玄海原子力発電所 審査資料	
資料番号	G S s - 3 - 0
提出年月日	2023年8月29日

玄海原子力発電所3号炉及び4号炉

設置許可基準規則等への適合性について (原子力事業者の技術的能力)

別紙 玄海原子力発電所3号炉及び4号炉 発電用原子炉設置変更許可申請書 添付書類五
比較表

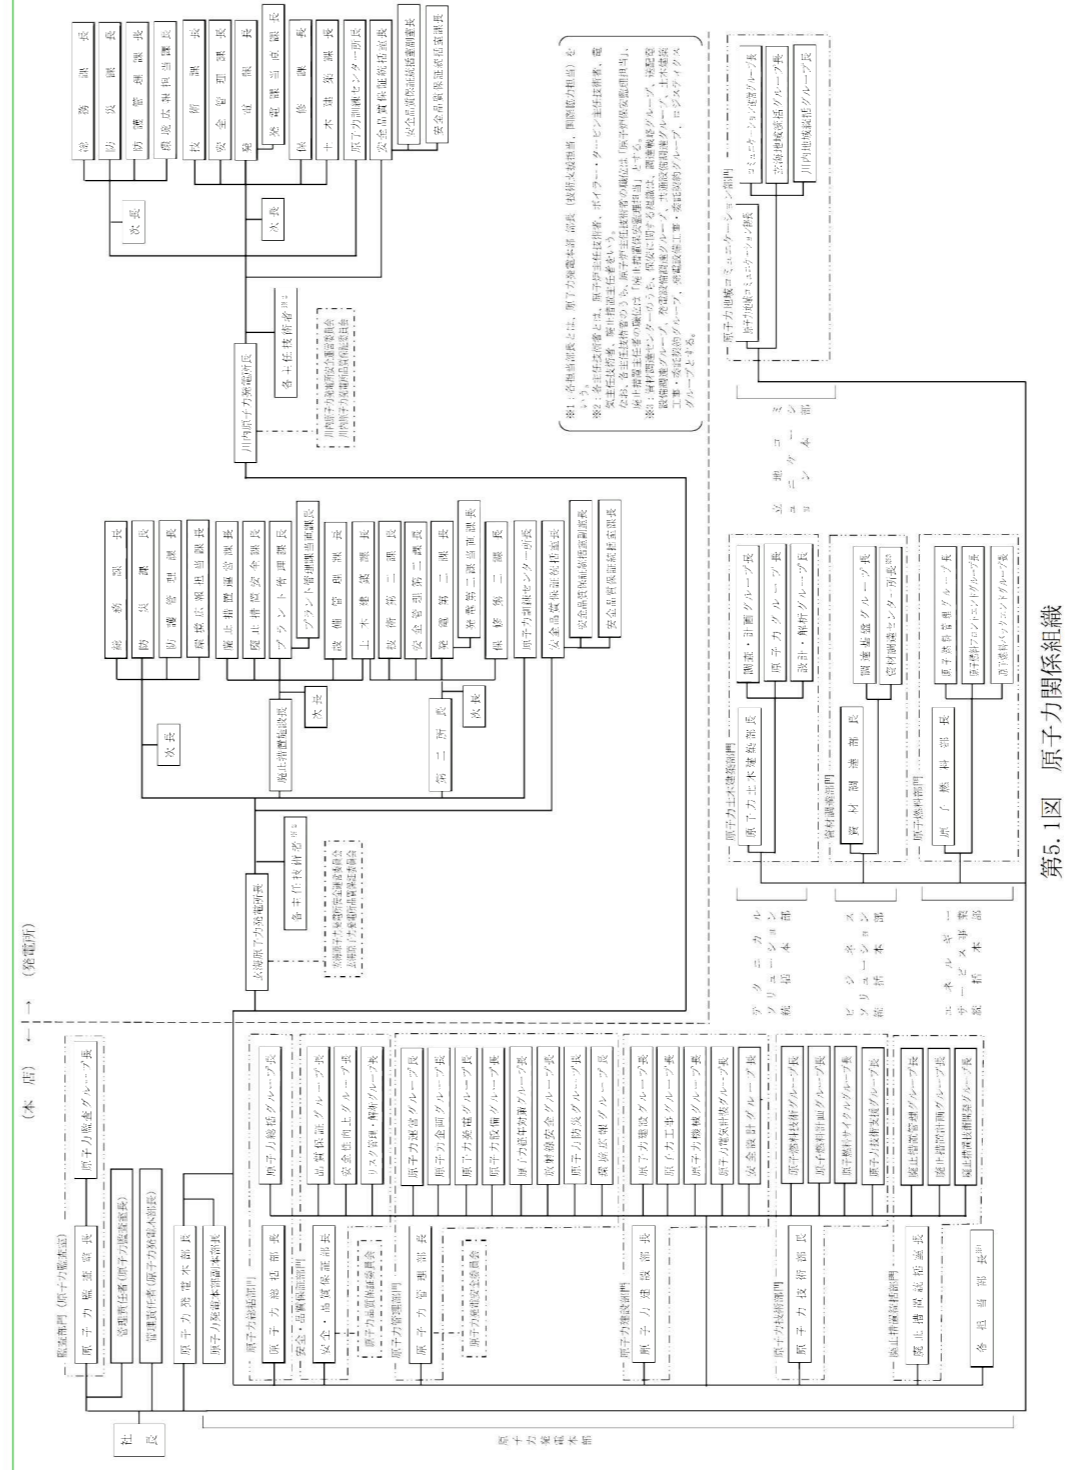
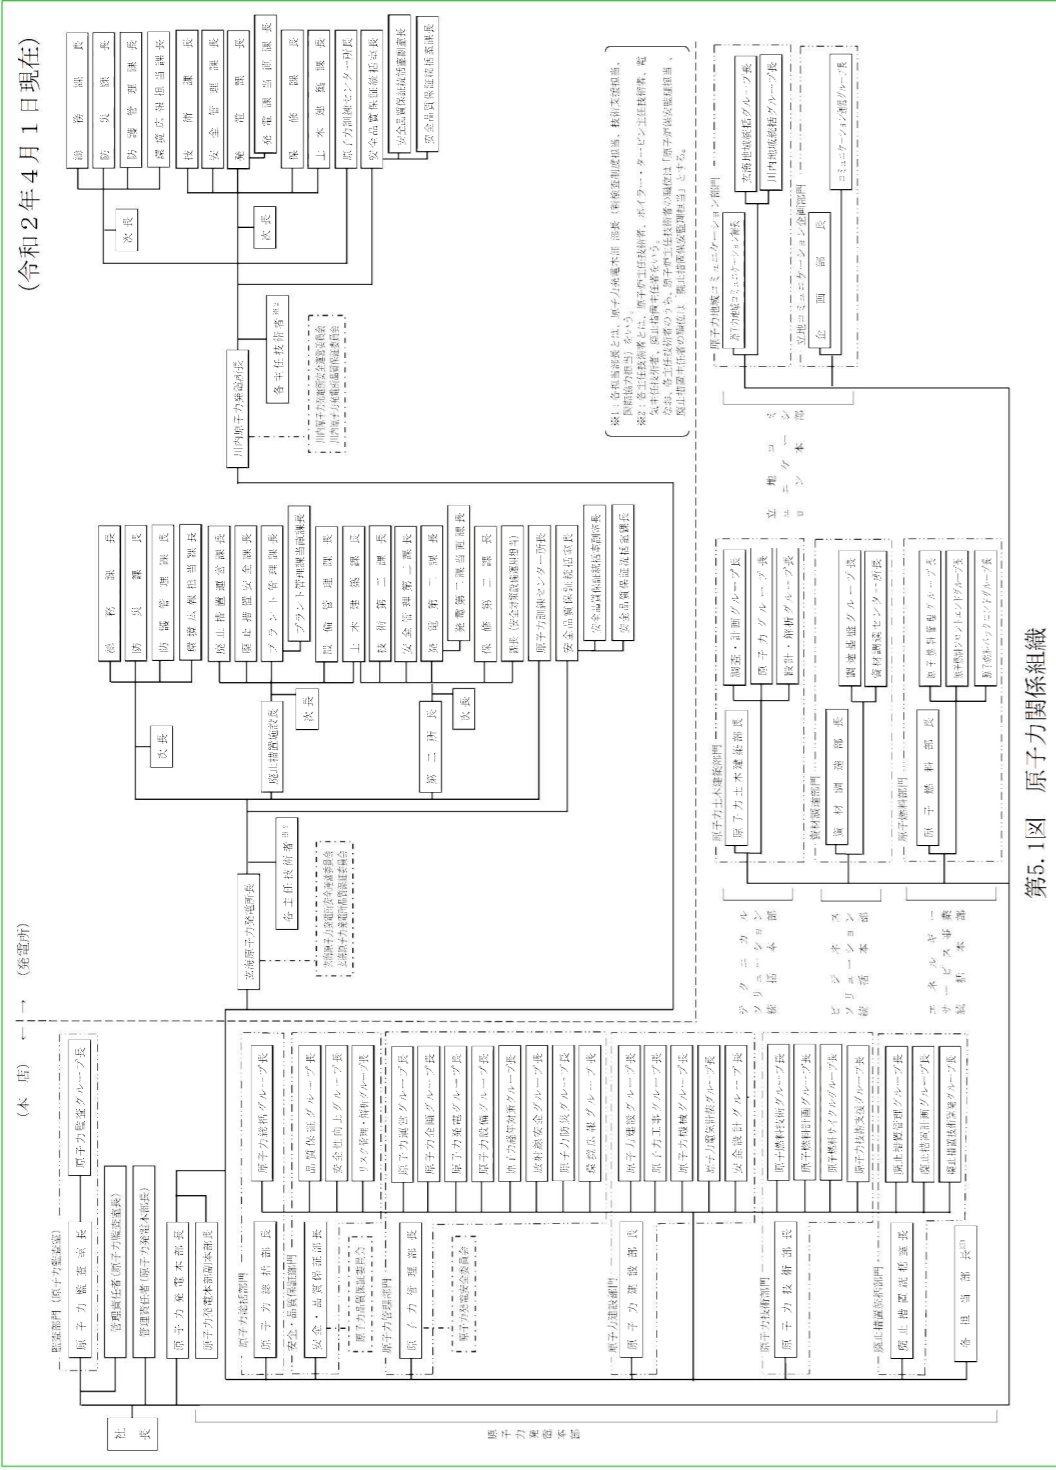
・申請日時点における関係組織図を反映。

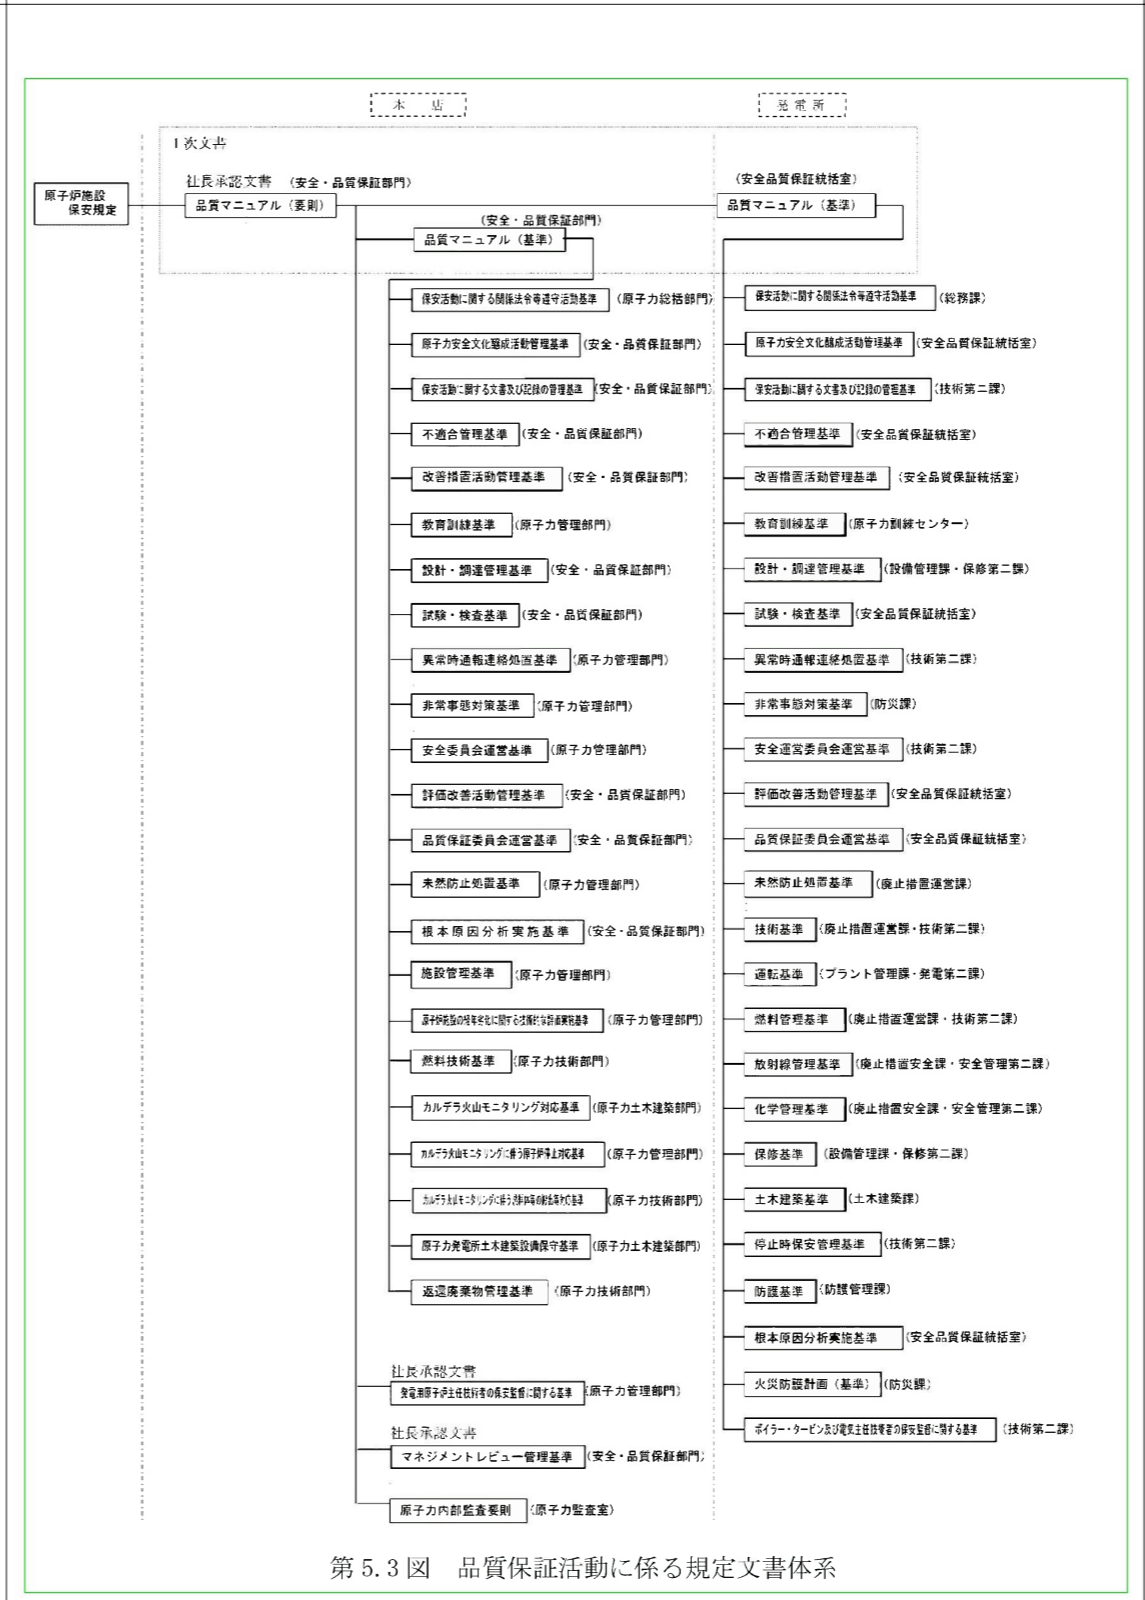
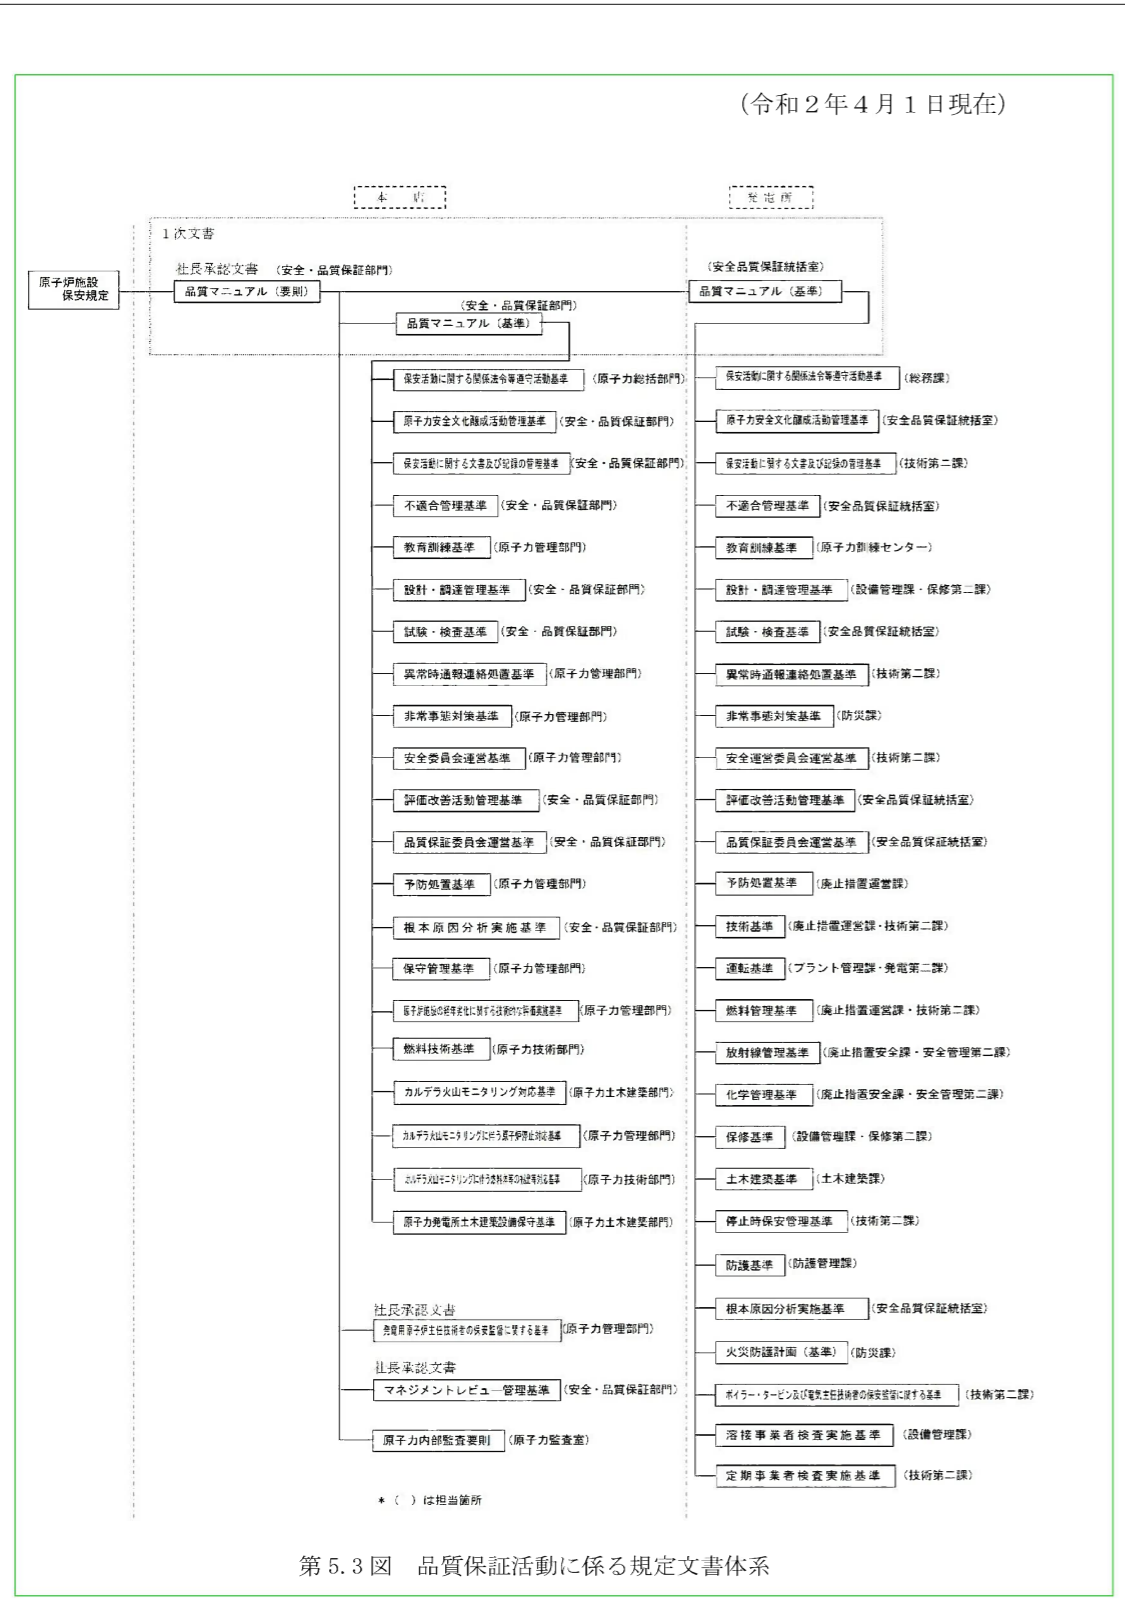
・申請日時点における品質保証活動に係る規定文書体系の反映。
